REMONDIJÄRGNE KONTROLL nr. N002/25

CARVOL

Mark ja mudel:	BMW 320D
VIN:	WBAxxxxxxxxxxxxxxxxxx (peidetud)
Registreerimismärk:	xxx xxx (peidetud)
Esmane registreerimine:	01.08.2017
Kere nimetus ja värvus:	Valge, universal
Läbisõit:	289 587 km

Värvipinna kvaliteet

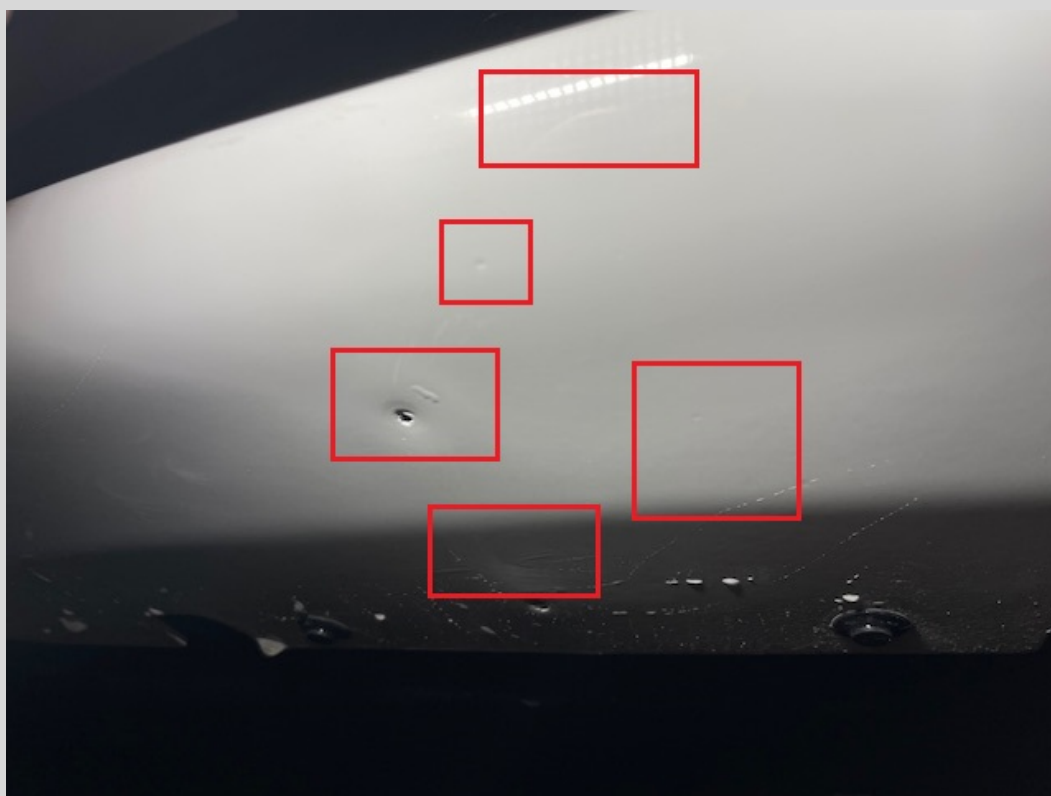
Esikaitseraual on esinenud juhtumieelselt rohkelt kivitäkkeid. Esikaitseraual on tehtud ebakvaliteetne ja märgatav kohtparandus. Kaitseraualtosa on meie hinnangul pahteldatud ning sellest on tekkinud väikesed pahtliaugud. Samal alal on nähtaval erinevad süvendid ja kriimud, mida ei ole remonditud, vaid üle värvitud.

Muud avastatud probleemid

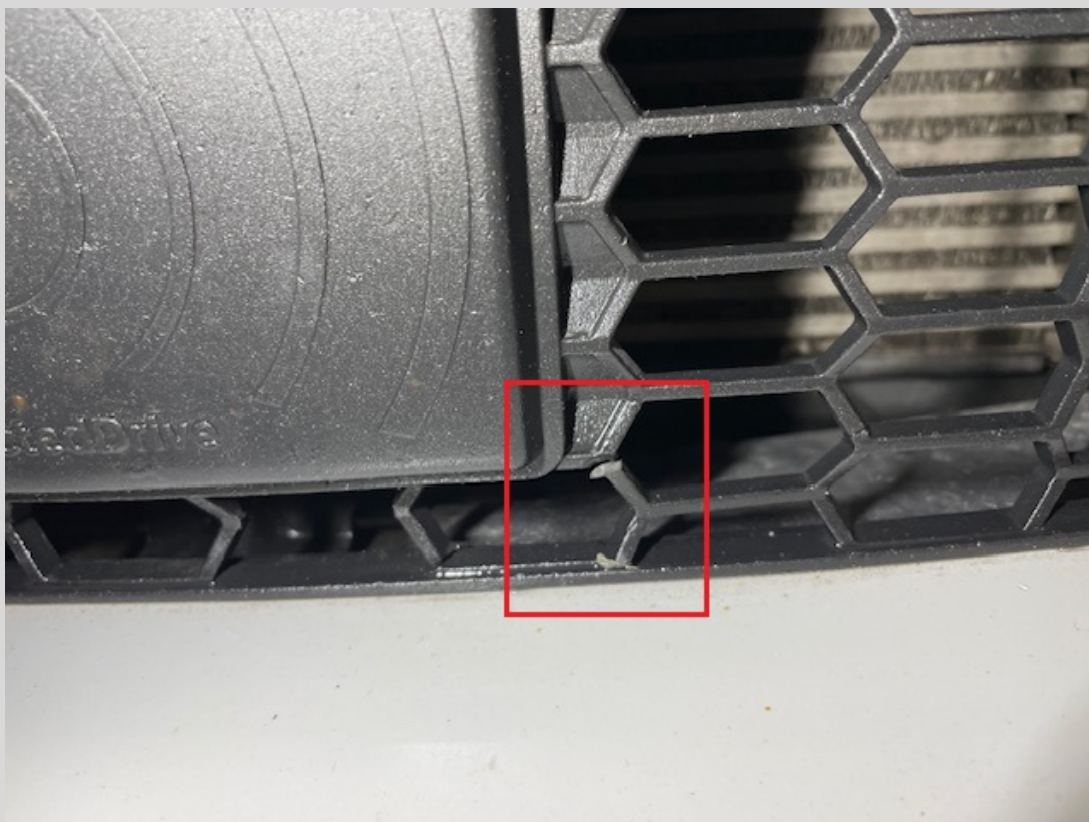
Kaitseraua alumine võre kahjustunud, mida ei ole hinnapakkumisele lisatud ega vahetatud. Carvol hinnangul võib iluvõre kahjustus seotud aset leidnud kahjujuhtumiga.
